総務省中国四国管区行政評価局

## 「国の直轄河川の管理に関する行政評価・監視」の結果

# 国の直轄河川の管理に関する行政評価・監視の結果に基づく通知（概要）

【不法係留船の係留状況】

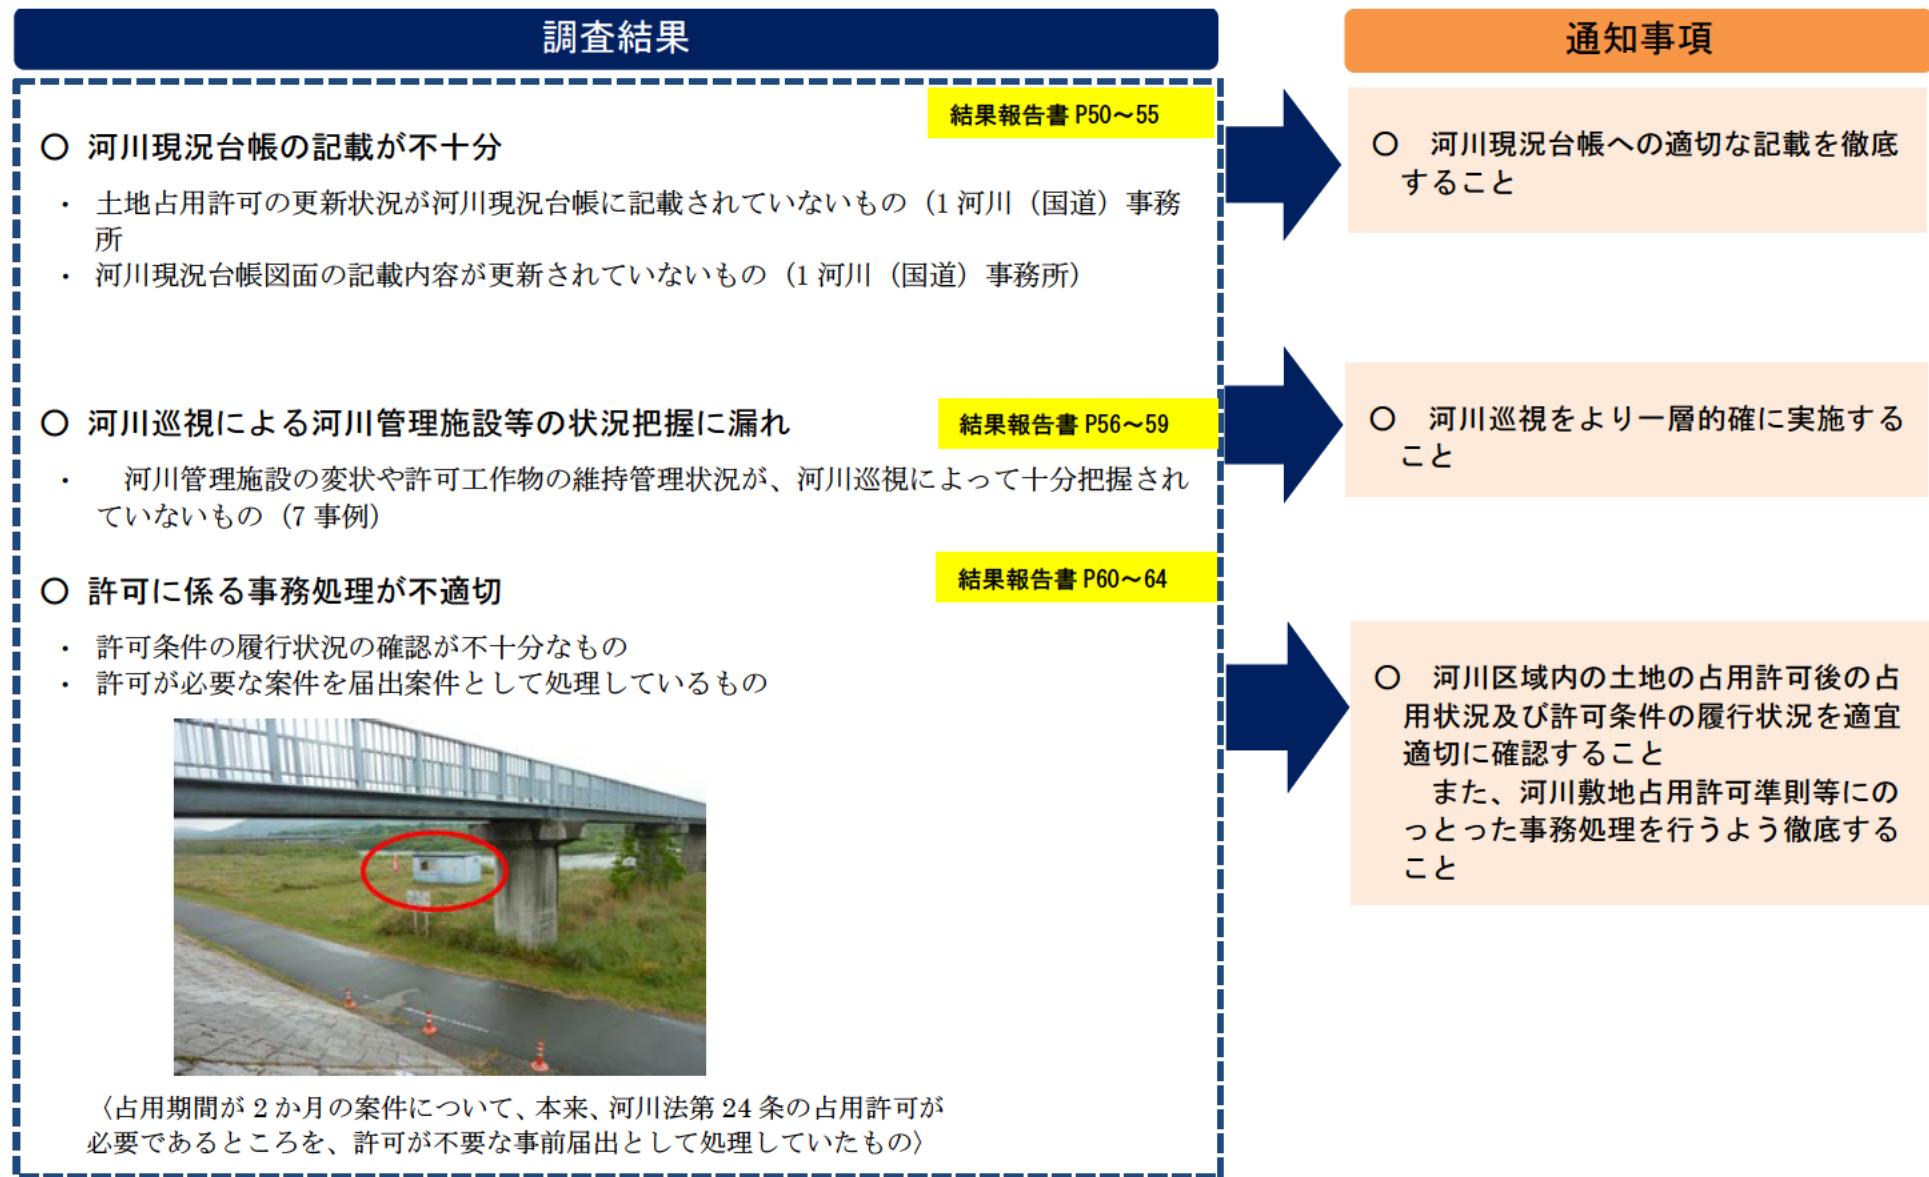
- ・ 太田川、小瀬川及び佐波川でそれぞれ十数隻、旭川及び高梁川でそれぞれ 100 隻近くの船舶が不法に係留・放置
- ・ 不法係留船の中には、護岸に係留用の杭を打ち付けているもの、無許可で桟橋を設置しているものあり（16 事例）

- プレジャーボート、所有者不明の放置艇、廃船については、護岸等の原状回復を求めることも含め、適切な方策を講じること
- 漁船、川船など生業として使用されている不法係留船についても、解消に向けた検討を行うこと
- 不法係留船数の多い旭川水系、高梁川水系においては、計画的な解消を実現した太田川水系の例を参考に、不法係留船の解消に向けた検討を行うこと
